PLAN ESPECIAL DEL ÁREA DE RECONVERSIÓN TERRITORIAL DE LA FACHADA DE INCA (PEFI)

ART DIFERIDA 11.1 DEL PLAN TERRITORIAL INSULAR DE MALLORCA

Documento I - Anexo A

INFORME TÉCNICO DE LOS CAMBIOS RESUELTOS ENTRE EL DOCUMENTO DE APROBACIÓN CON EXPOSICIÓN PÚBLICA (BOIB Núm. 11 de 24 de enero de 2019) Y EL DOCUMENTO DE APROBACIÓN PROVISIONAL

Imatge 2. Ordenación del PGOU 2012

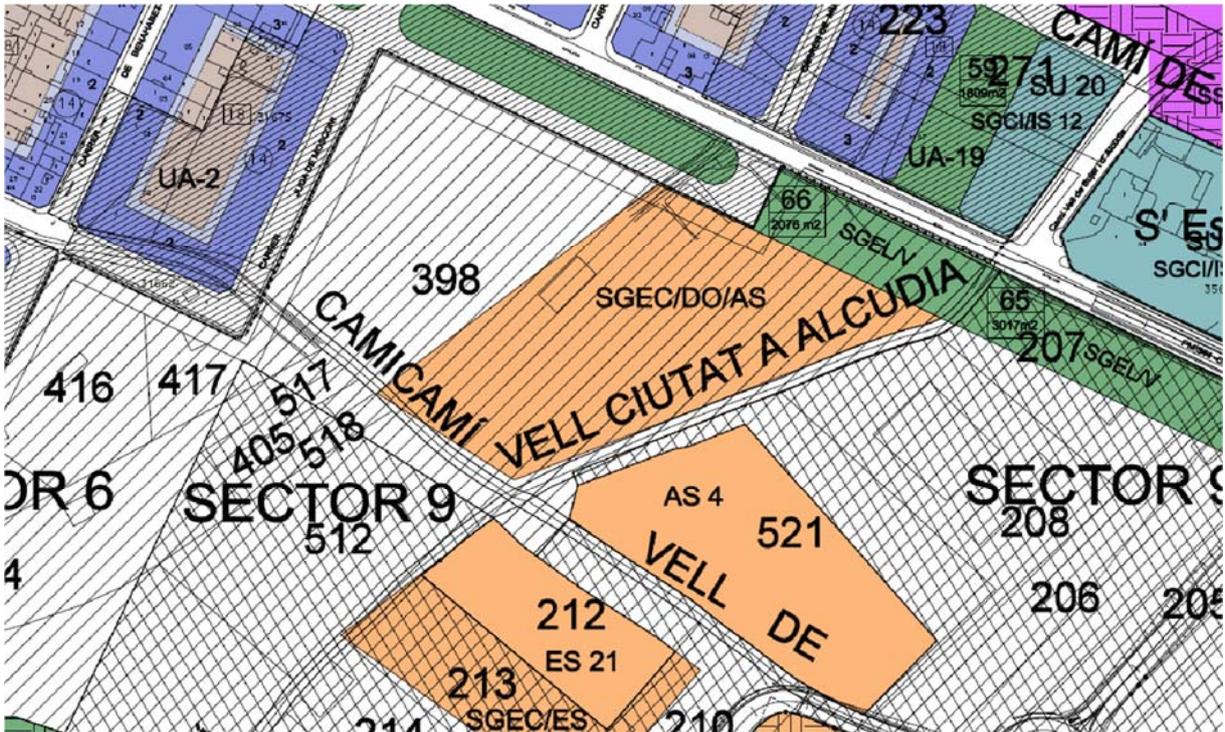
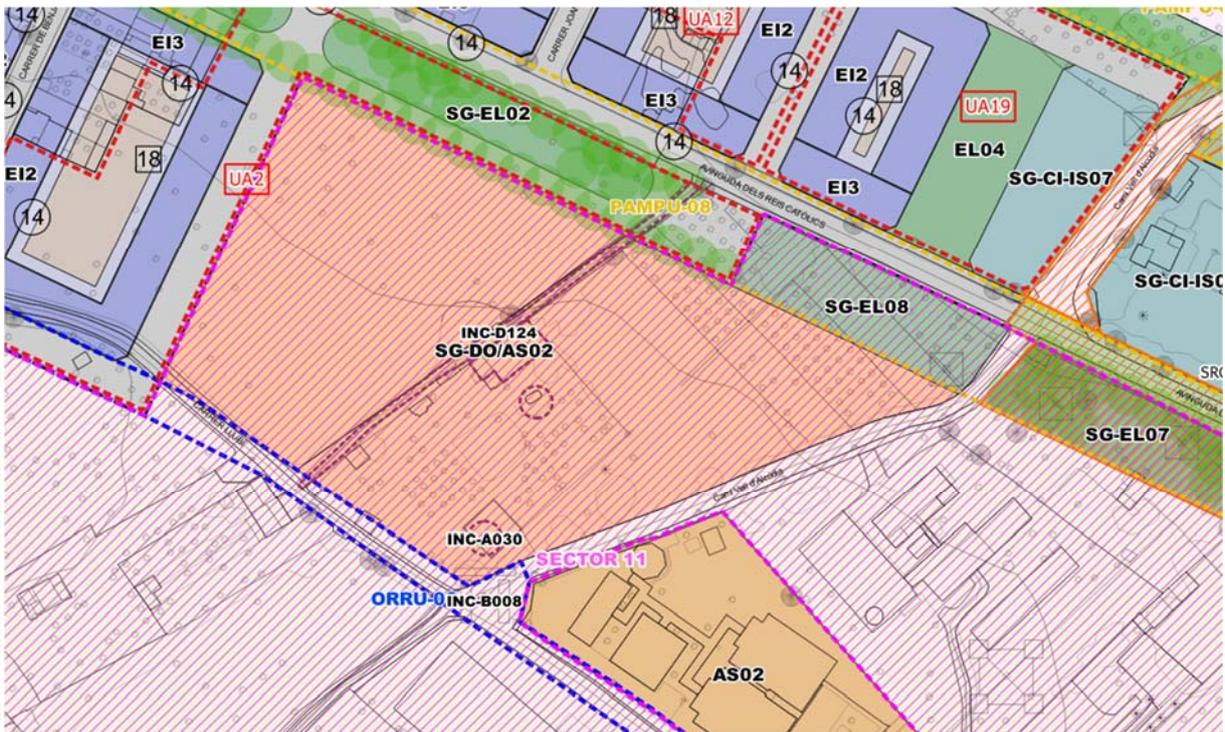
1. En el elemento INC-F028 plano P04 no aparece su etiqueta grafiada.
2. En el elemento INC-B008 deberá realizarse algún tipo de previsión para hacer efectiva su protección física.
3. En el elemento INC-D124 no queda garantizada la protección de toda la parcela frente al desarrollo urbanístico.
4. Mantenimiento de los trazos de los 8 caminos históricos en toda el área.
5. Regulación de las rutas de interés paisajístico y cultural.

1. Se corrige y aparece el código INC-F028 en el nuevo plano PA-01 y en el SU03.
2. Se ha delimitado una operación de reforma o rehabilitación urbana (ORRU) que engloba el elemento INC-B008. A la ficha de gestión de estos ORRU, dentro del documento FICHAS DE ORDENACIÓN Y GESTIÓN, se marca como actuación prioritaria, preservar, mantener y poner en valor los elementos catalogados y caminos históricos que se encuentran dentro del ámbito.

3. El elemento INC-D124 y su ámbito de protección queda protegido por el hecho de estar incorporado en el catálogo. Así mismo a la ficha de gestión de este sector, dentro del documento FICHAS DE ORDENACIÓN Y GESTIÓN, se marca como actuación prioritaria, el preservar, mantener y poner en valor los elementos catalogados y caminos históricos que se encuentran dentro de dicho ámbito. Precisamente se ha cambiado la ordenación del sector 11, asignando a toda la parcela de la ficha INC-D124 la calificación de equipación docente, ya que en la anterior ordenación el PGOU tan solo se asignaba la equipación encima de la zona de elementos catalogados. El objetivo es el de poder mantener los elementos catalogados con unos usos docentes más administrativos, y de espacio libre y poder implantar el nuevo centro educativo al otro lado de la parcela donde se está más alejado de los elementos protegidos.
